**Begleitdokument für die Modalitäten  
für Regelreserveanbieter**

**gemäß Artikel 18 Abs. 5 der  
Verordnung (EU) 2017/2195 der  
Kommission vom 23. November 2017  
zur Festlegung einer Leitlinie über den  
Systemausgleich im  
Elektrizitätsversorgungssystem**

26.05.2020

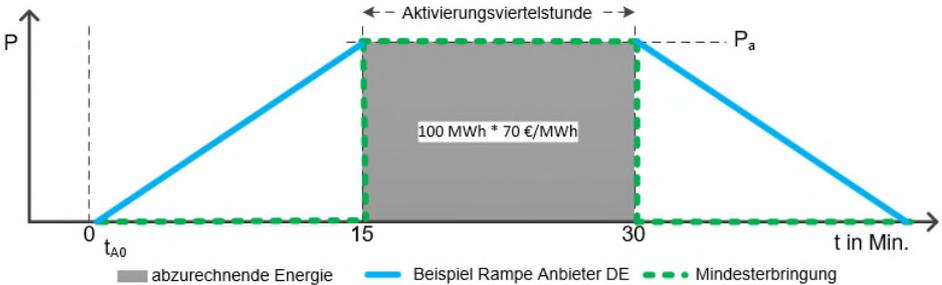
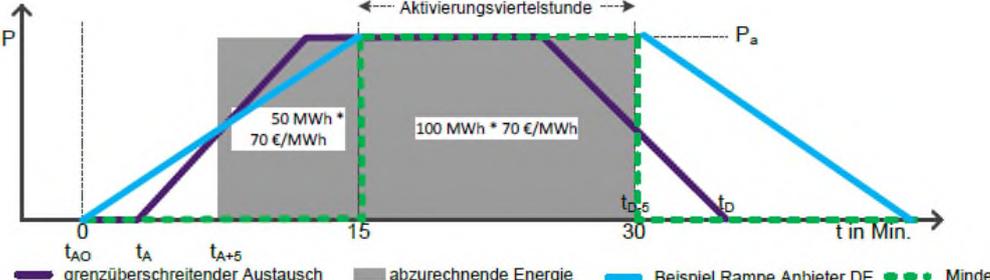
Absatz	Begründung
§ 22 Abs. 2	Vermarktet der RRA Anlagen Dritter, so ist er selbst für den bilanziellen Ausgleich zwischen Anbieterbilanzkreis und Erbringungsbilanzkreis verantwortlich. Ein Zutun des Anschluss-ÜNB oder eine Abhängigkeit zu dessen ermittelten Daten besteht nicht. Der bilanzielle Ausgleich sollte auf Basis der Istwerte erfolgen, die vom RRA ermittelt und dem Anschluss-ÜNB zur Verfügung gestellt werden. Siehe hierzu auch die Regelung in BK6-17-046.
§ 23 Abs. 1	Die Bestimmung des abrechenbaren Arbeitsvolumens: <ul style="list-style-type: none"> <li>• erfolgt auf Basis der dokumentierten Werte zur Anforderung des Anschluss-ÜNB (Sollwert) und des sich daraus ergebenden Akzeptanzkanals (§ 27) sowie der tatsächlichen Erbringung des RRA (Istwert). Dies gewährleistet die adäquate Berücksichtigung der Gütekriterien, die an die Erbringung von aFRR gestellt werden, und gibt somit Anreize für eine ordnungsgemäße Erbringung. Siehe hierzu auch die Begründung zu § 27.</li> <li>• erfolgt für jede Sekunde. Dies gewährleistet ein in Deutschland harmonisiertes Abrechnungsintervall unabhängig vom in den einzelnen Regelzone geltenden Intervall der Echtzeitdatenübertragung. Zudem ergibt sich hiermit vollständige Kompatibilität zur „Market Time Unit“ (MTU) gemäß Bepreisungsmethode für aFRR-Arbeit, deren genauer Wert jedoch von den kooperierenden ÜNB festgelegt werden muss. Zu erwarten ist, dass die MTU im einstelligen sekundlichen Bereich liegen wird.</li> <li>• ignoriert Übererfüllungen, also Werte über (resp. unter) der äußeren Grenze des Akzeptanzkanals. Diese werden vom Anschluss-ÜNB nicht als aFRR-Arbeit akzeptiert und verbleiben somit im Bilanzkreis des RRA. Damit wird bspw. ausgeschlossen, dass in der Vorhaltephase ein unentgeltlicher Bezug von Energie aus dem Netz stattfinden kann oder Ausfälle einzelner Anlagen im Pool des RRA bilanziell mit vermeintlicher aFRR-Arbeit glatt gestellt werden.</li> <li>• vermeidet falsche Anreize, indem die Vergütung auf die Sollmenge begrenzt wird. Dies verhindert, dass der Akzeptanzkanal unnötig ausgenutzt wird. Der Akzeptanzkanal ergibt systematische eine größere Fläche als der Sollwert. Somit bestünde die Gefahr, dass ein RRA zu seiner wirtschaftlichen Optimierung zu Beginn des Abrufs dem Sollwert schnell folgt und am Abrufende verzögert und sich hierbei nicht am Sollwert sondern an der äußeren Kanalgrenze orientiert. Das Verfahren der Bilanzierung über den kompletten Abrufzeitraum garantiert eine Gleichbehandlung unabhängig von der Abrufdauer oder Viertelstundenübergängen. Zudem reduziert es Unterschiede, die sich in der Abrechnung aufgrund unterschiedlicher Verfahren der Sollwertausgabe in Bezug auf den Leistungsänderungsgradienten ergeben können.</li> </ul>

Absatz	Begründung
§ 23 Abs. 2	Im Rahmen der vorangegangenen Konsultationen haben die RRA dargestellt, dass die Verteilung des Sollwerts vom ÜNB auf alle Anlagen erfolgt, die den entsprechenden Einzelverträgen zugeordnet sind. Insofern ist es folgerichtig, die Verteilung der aufsummierten Istwerte zum Poolwert im Rahmen der Abrechnung ebenfalls in Abhängigkeit des Sollwertanteils auf die Einzelverträge zu verteilen. Um auch eine Zuteilung zu ermöglichen, wenn der Sollwert bereits auf null zurückgeführt wurde, wird jedoch auf die äußere Grenze des Akzeptanzkanals abgestellt.
§ 23 Abs. 4	Um eine Abrechnung und Bilanzkreisrekorrktur auch bei Datenlücken zu ermöglichen, bedarf es einer Regelung für derartige Fälle. Kurze Unterbrechungen bei der Datenübertragung oder der Archivierung sind nicht auszuschließen. In der Regel sind hiervon nur wenige Intervalle mit weniger als 30 Sekunden Dauer betroffen. In diesen Fällen wird als für sachgerecht erachtet eine pragmatische Lösung in Form einer linearen Interpolation zu nutzen. Man kann davon ausgehen, dass hierbei entstehende Unschärfen nur marginalen Einfluss haben. Andernfalls hat er die Möglichkeit des Widerspruchs im Rahmen der Tagesabstimmung, sofern er die Datenlücke nicht zu vertreten hat. Gleiches gilt für das auf null setzen bei längeren Datenlücken. Die ÜNB halten dies für eine angemessene Lösung mit dem Ziel zusätzlichen manuellen Aufwand weitestgehend zu vermeiden.
